PRODUKT <b>P</b>	AVD. <b>8</b>	GRUPP <b>87</b>
BETR. Funktionsstörningar på parkerings- värmare 091		NR. <b>40</b>
240		DATUM Febr. 1987

### Funktionsstörningar på parkeringsvärmare 091

143 297

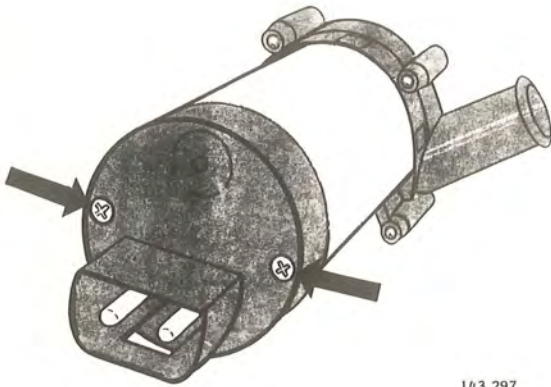
Vid dålig eller helt utebliven funktion på parkeringsvärmare 091 ska värmarens vattenpump först kontrolleras.

Gör detta enklast genom att kontrollera de två skruvarna i pumpens bakre gavel. Dessa ska vara märkta med en **grön** färgklick. Om skruvarna **inte** är märkta ska pumpen bytas ut.

Den grönmärkta pumpen har samma detaljnummer som tidigare, 3 713 682-7.

Provkör värmaren efter byte av vattenpump.

**Obs!** Även vid nyinstallation av parkeringsvärmare 091, ska monteringssetsens vattenpump kontrolleras och eventuellt bytas ut.
